公告No. : No. 395

工事名: 中央緑地サッカー場整備工事

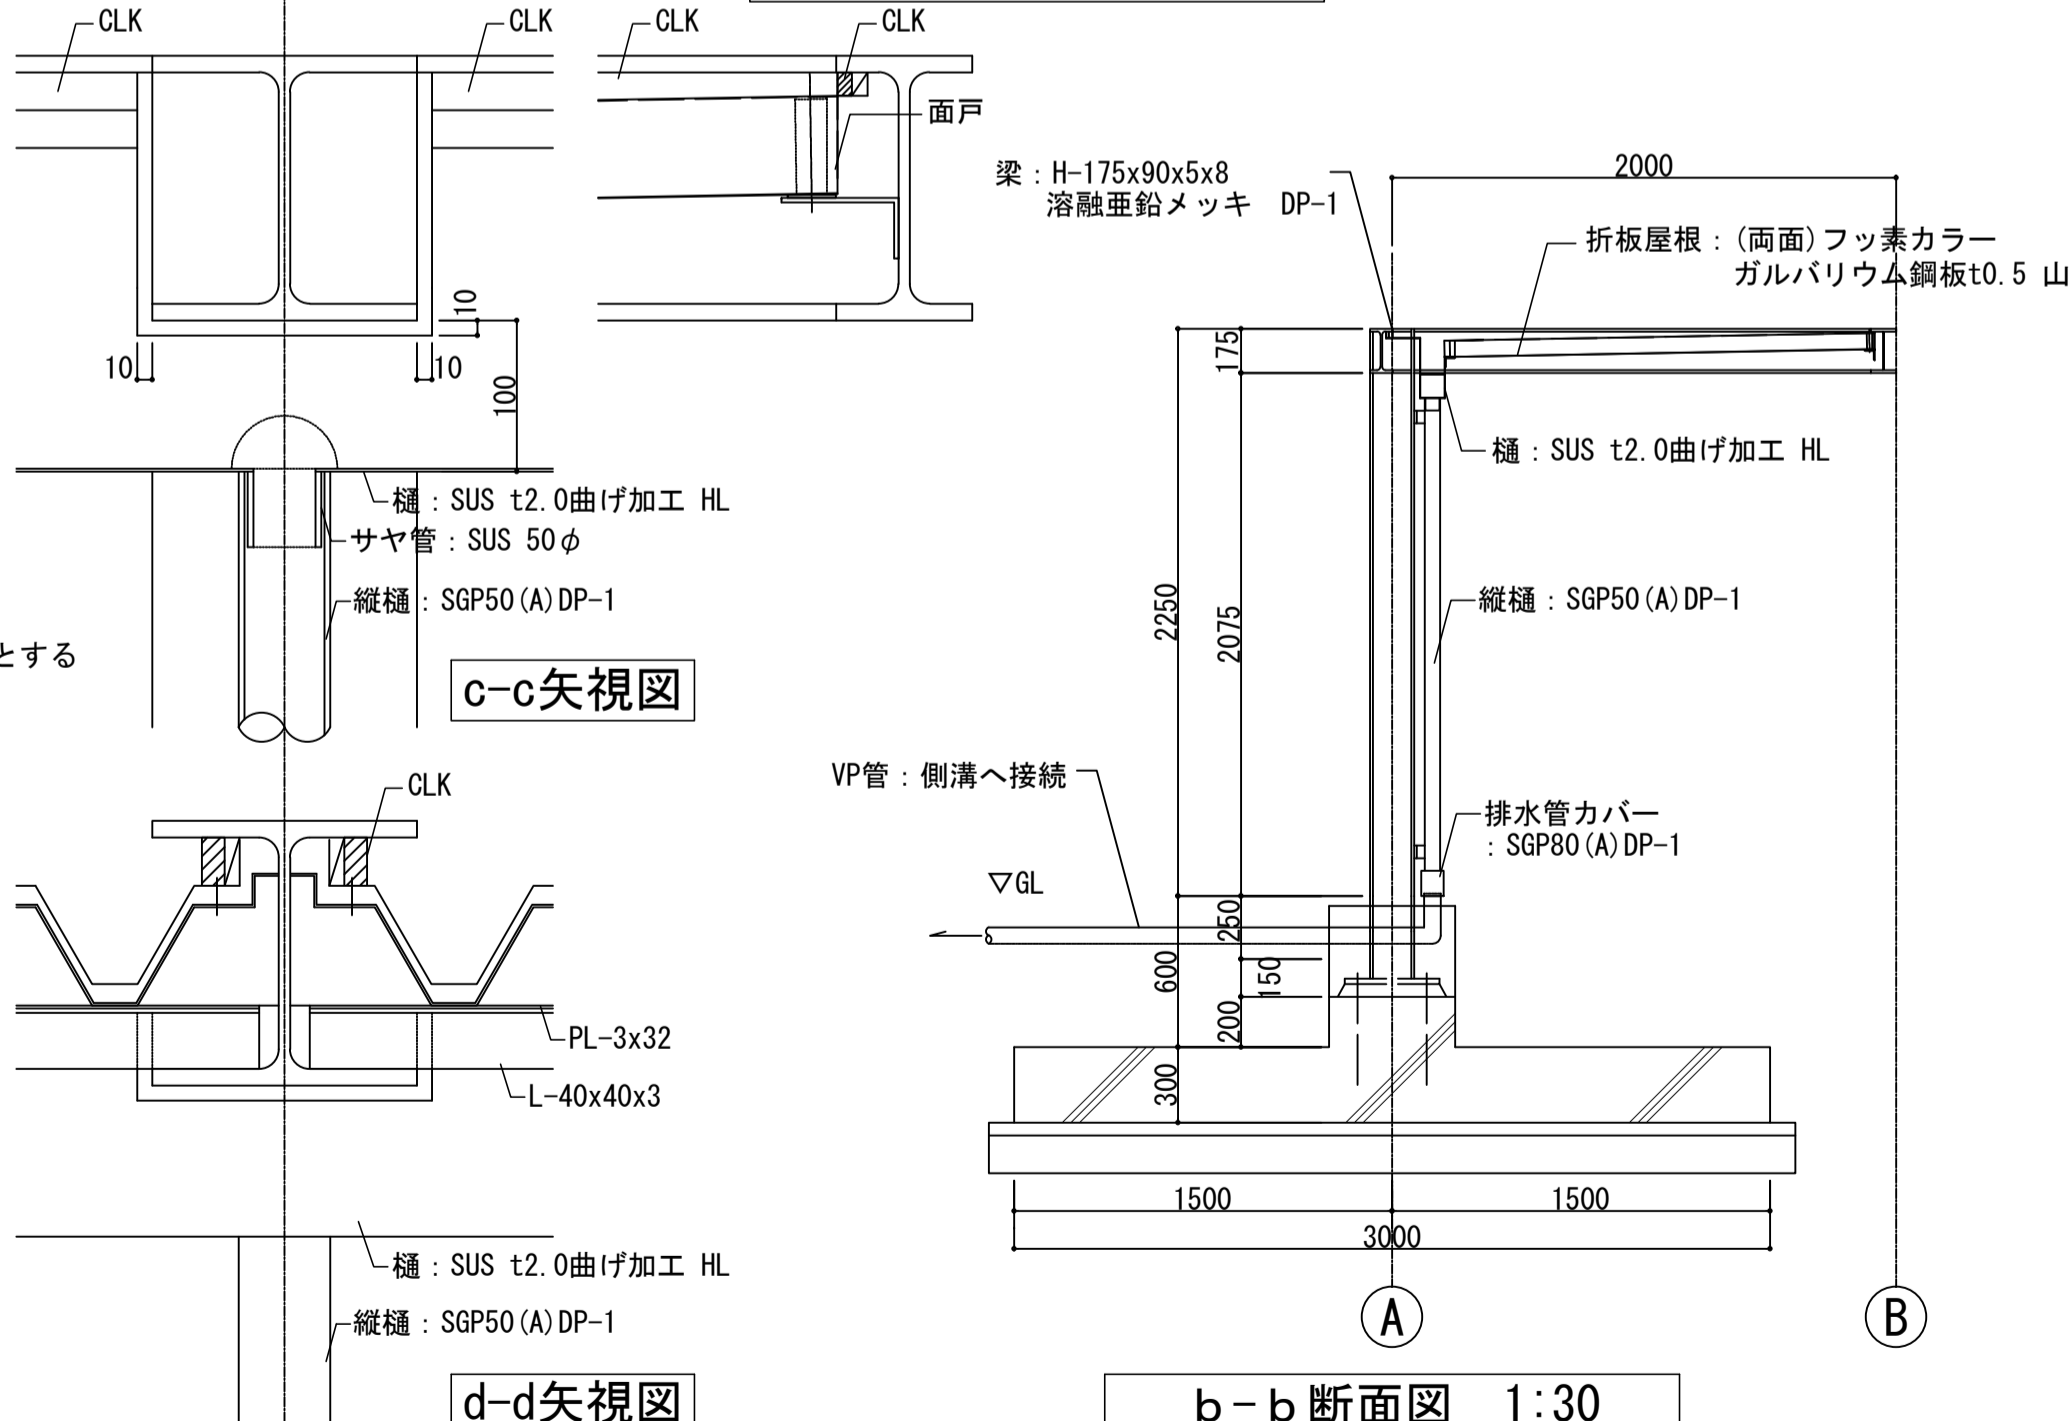
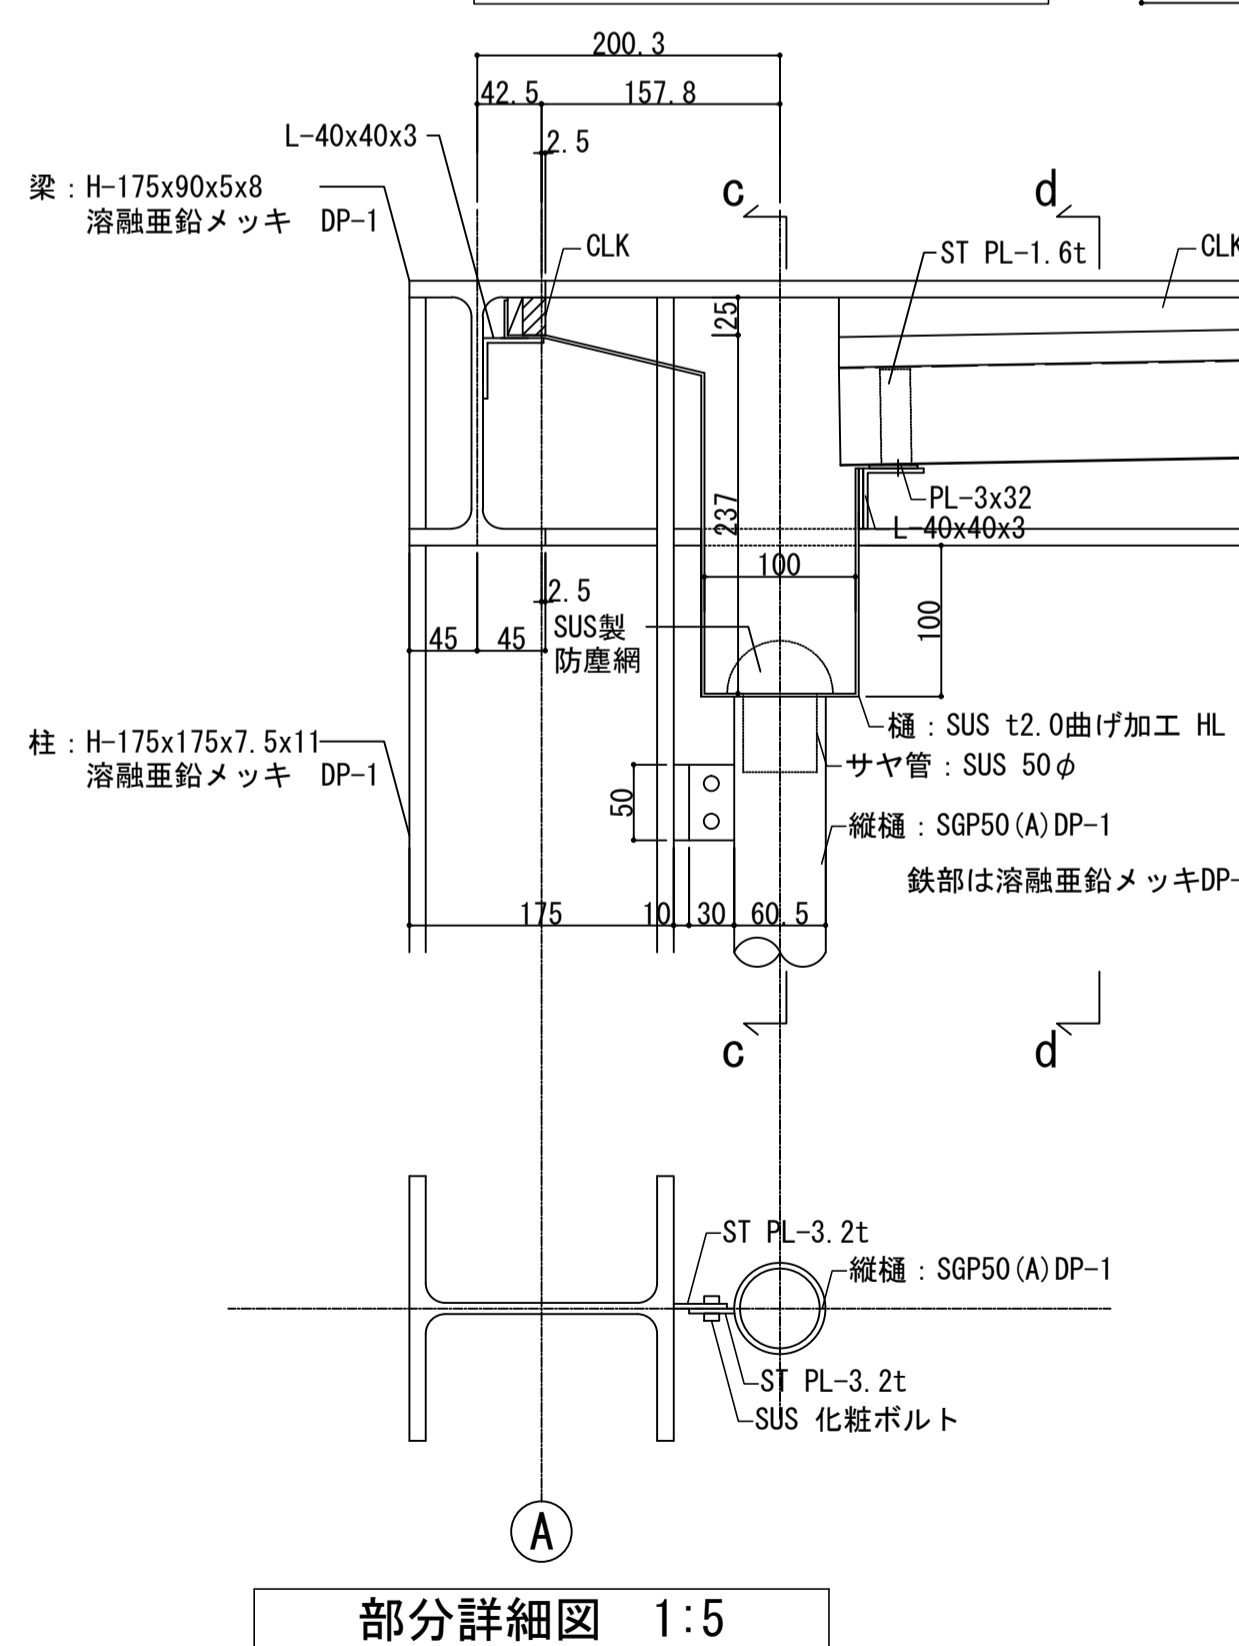
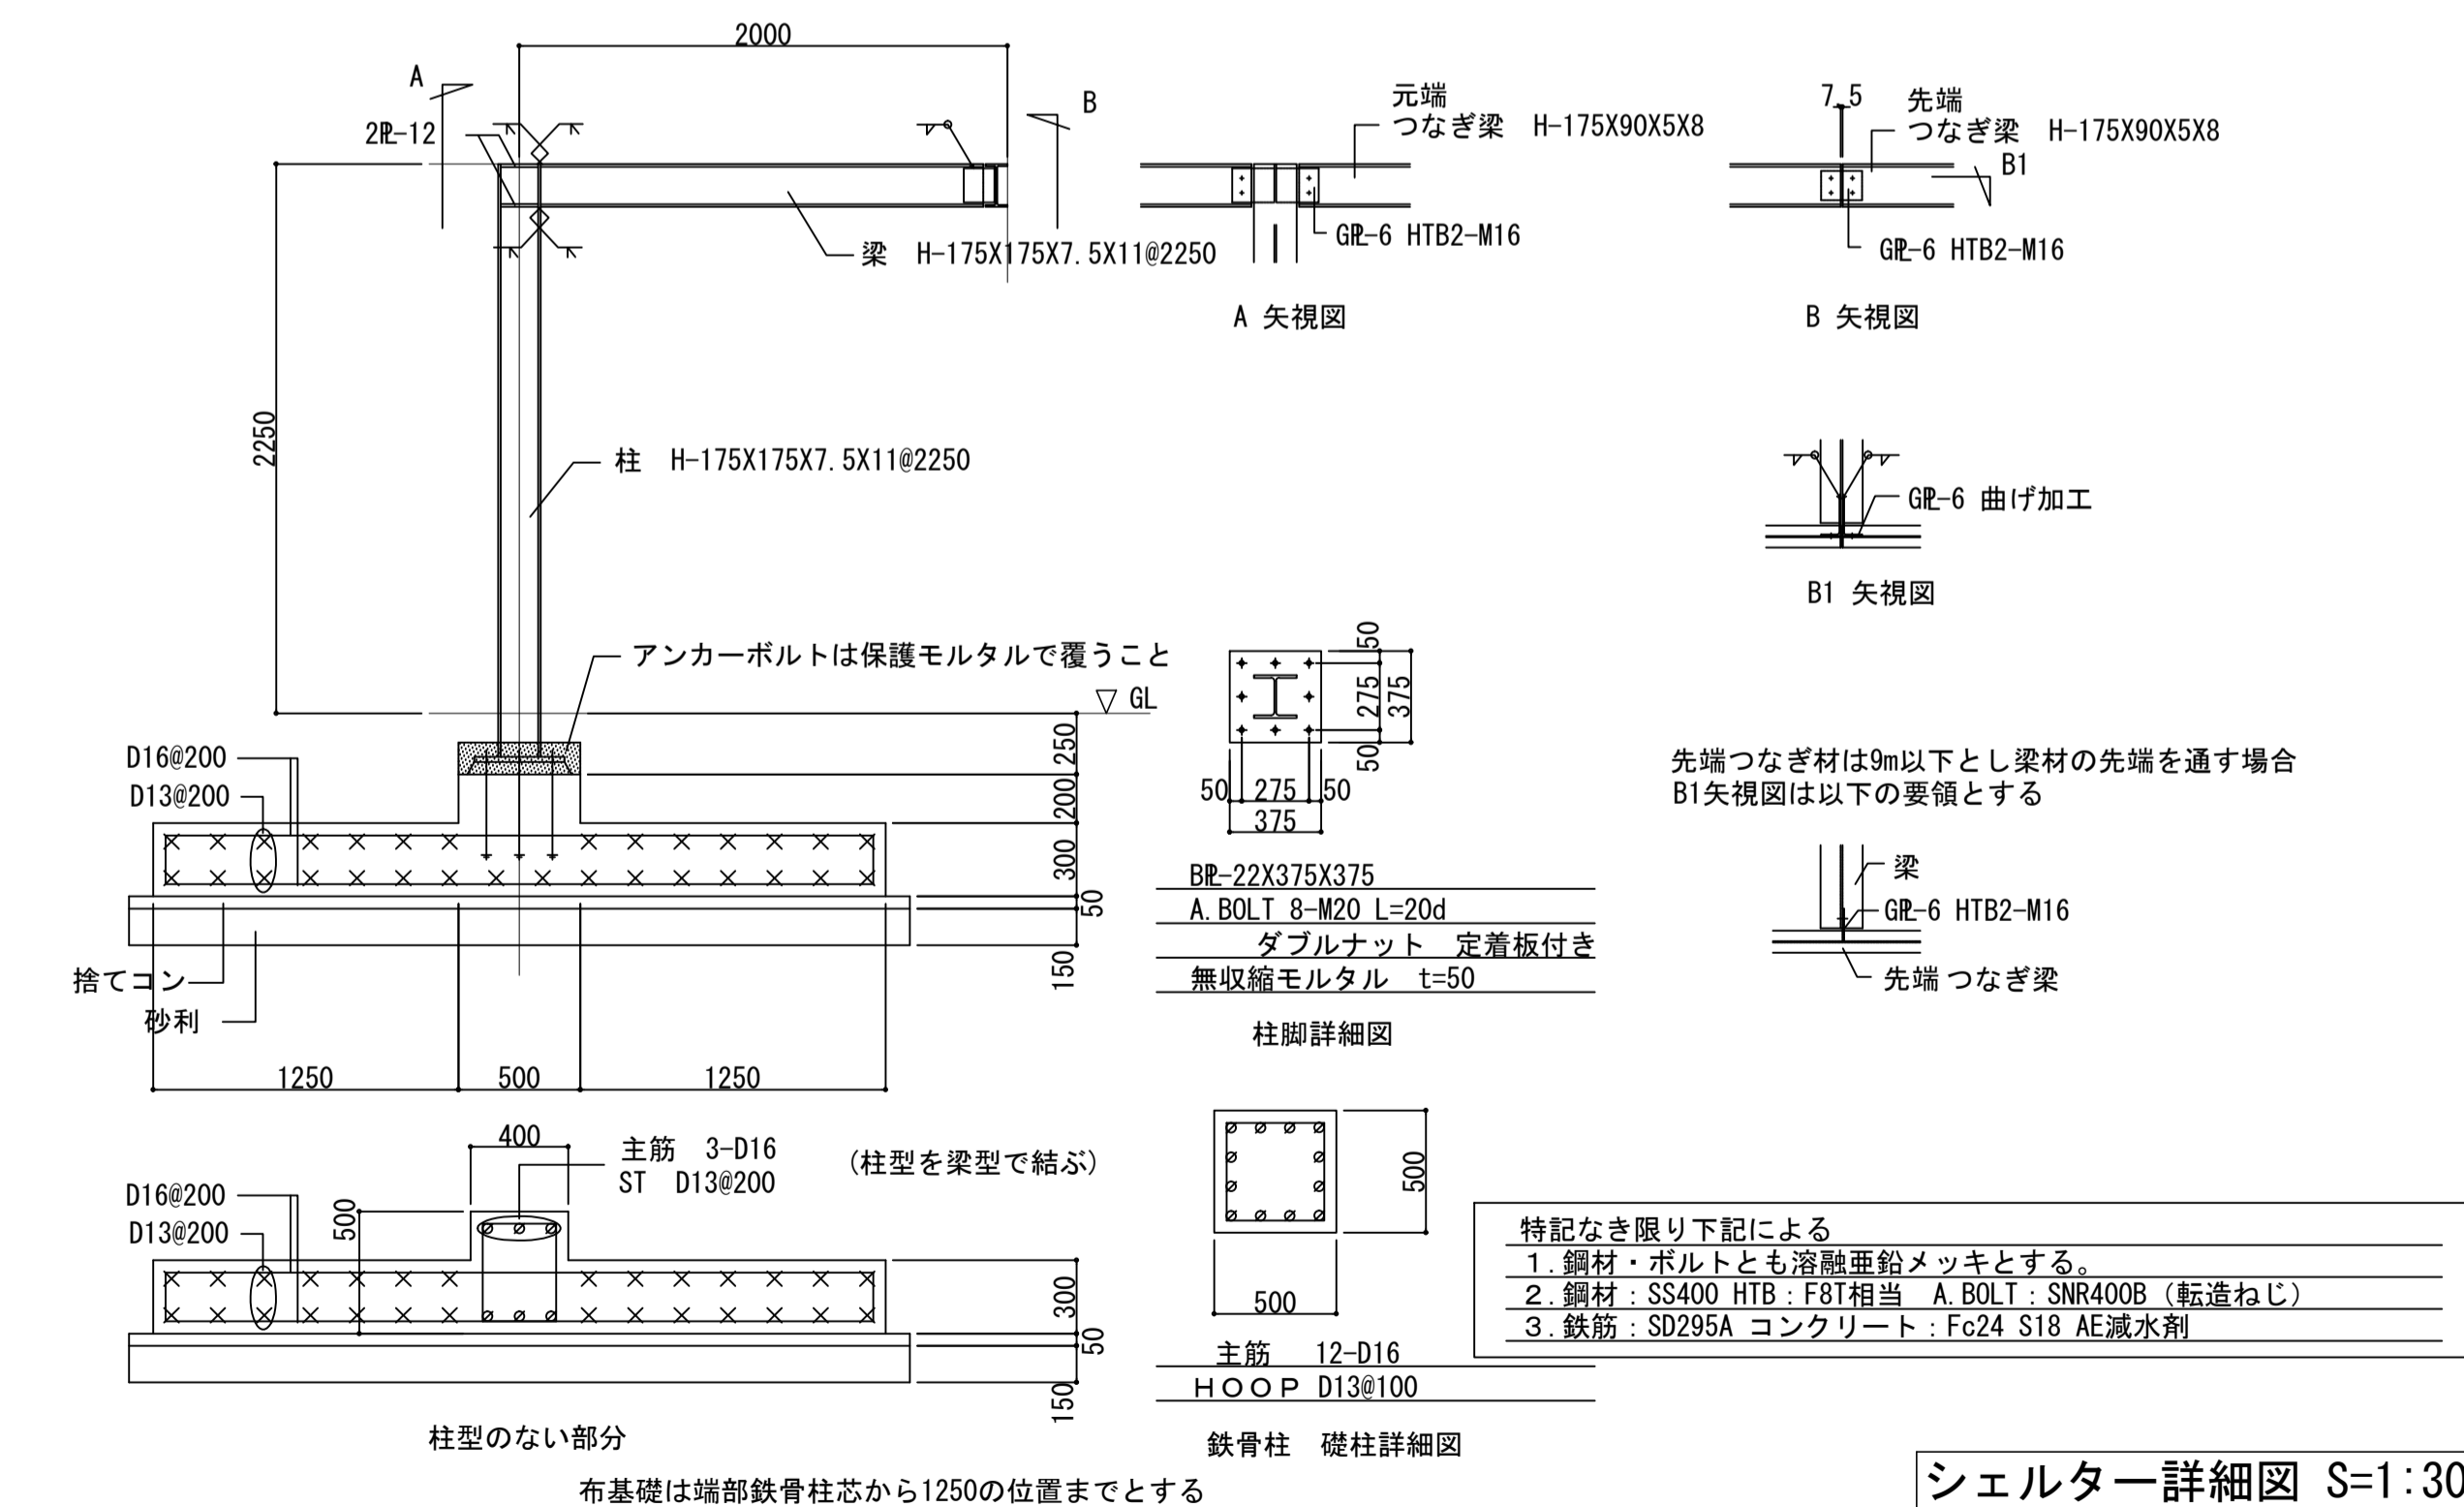
整理番号	質疑事項	回答
⑦	特記仕様書 24章3に、専門技術者の配置要件が記載されています。専門技術者の配置期間は、本工事着手から完成まで考えるのでしょうか？それとも、グラウンドコート整備工の施工期間中で考えるのでしょうか？ご教示願います。	主任技術者が専門技術者を兼ねる場合は、工事完成までとなりますが、下請け業者に専門技術者を置く場合は、グラウンドコート整備工の施工期間となります。
⑧	グラウンド・コート施設構造図—11のうち「シェルター」の構造寸法が記載されていません。ご教示願います。	別紙図面を参照してください。
⑨	「シェルター」は、建築物に相当すると考えられますが、建築確認申請費用を見込んでいるのでしょうか？	発注者で対応します。
⑩	特記仕様書—3(3/87) 24章サッカー場(ロングパイル人工芝)工事④の使用材料について質問です。充填材の弾性材は、カラーチップ(表層)+黒ゴムチップ(下層)との記載がございます。そこで、カラーチップ(表層)の量(厚み等)をご教示願います。例えば、厚み5mm、8mm、10mmと御回答願えれば幸いです。	(下層)黒ゴムチップ 充填材は下記のいずれかを参考とする。 ①厚み 黒ゴムチップ + 珪砂 15mm ②充填量 黒ゴムチップ 3kg/m ² + 珪砂 20kg/m ² (表層)カラーチップは下記のいずれかを参考とする。 ①厚み 10mm以上 ②充填量 カラーチップ 5kg/m ²
⑪	間接工事費(積上)表において、スクラップ評価額が共通仮設費(積上)に記載されていますが新設計積算システム導入の変更点についてに記載通り、予定価格算出時は工事原価算定後(一般管理費直後)にマイナス計上し、最低制限価格等算定時は直接工事費計にマイナス計上するという解釈でよろしいでしょうか。ご教示願います。	記載通りでよろしいです。
